改善箇所説明図

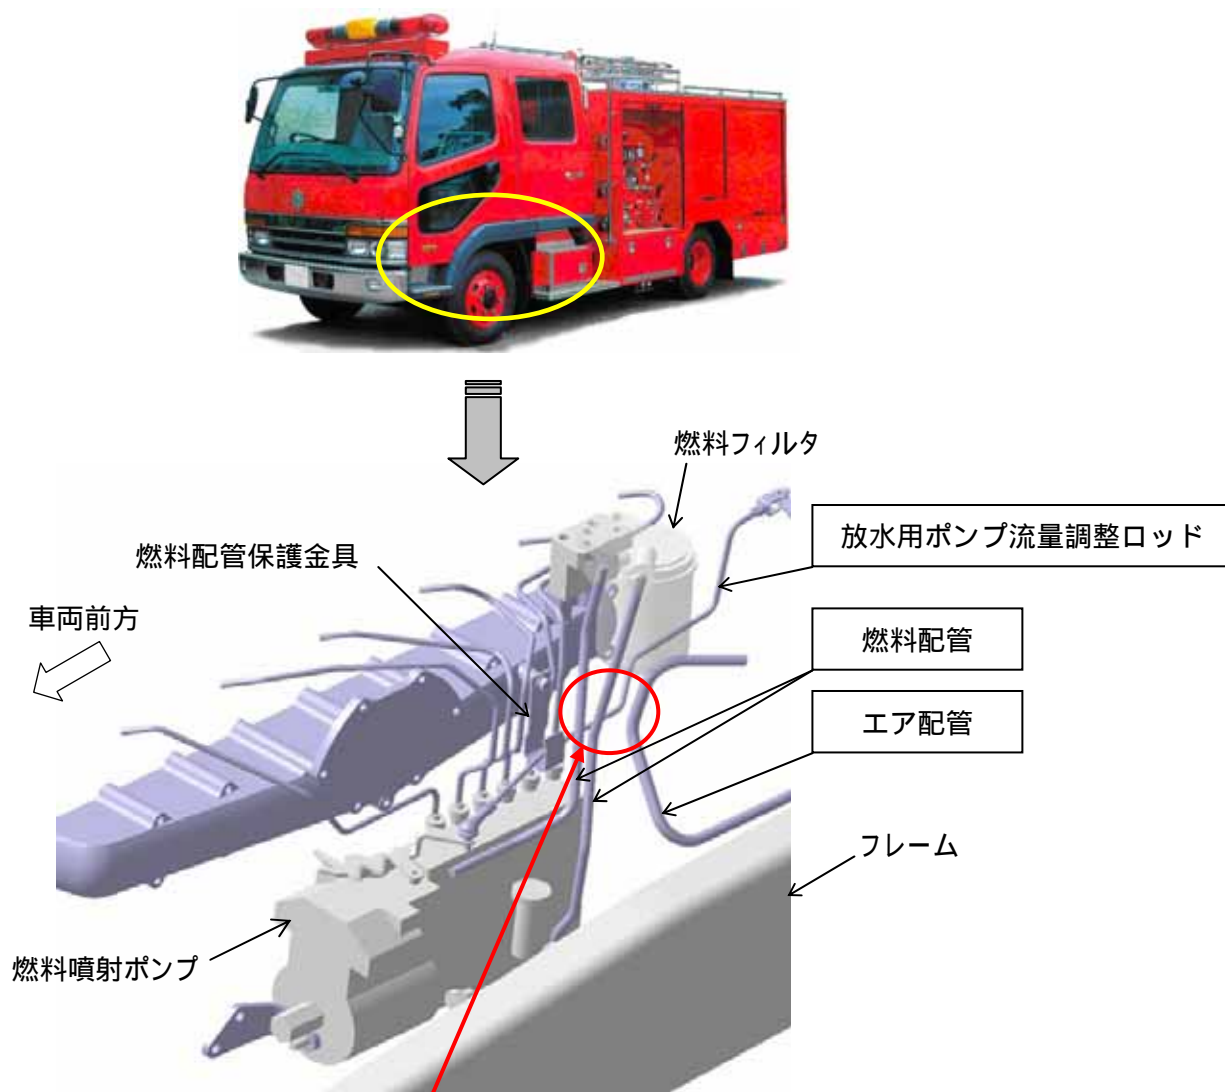
基準不適合発生箇所

A B S（アンチロックブレーキングシステム）を搭載した中型トラック（消防車）において、放水用ポンプの流量調整ロッドと燃料配管及びエア配管との隙間が不足しているため、干渉するものがある。そのため、そのままの状態で使用を続けると当該配管が損傷して燃料漏れやエア供給不足が発生するおそれがある。

改善措置の内容

全車両、放水用ポンプの流量調整ロッドを対策品に交換するとともに、燃料配管保護金具を追加し、燃料配管及びエア配管との隙間を確保する。また、燃料配管及びエア配管に損傷がある場合は、新品に交換する。
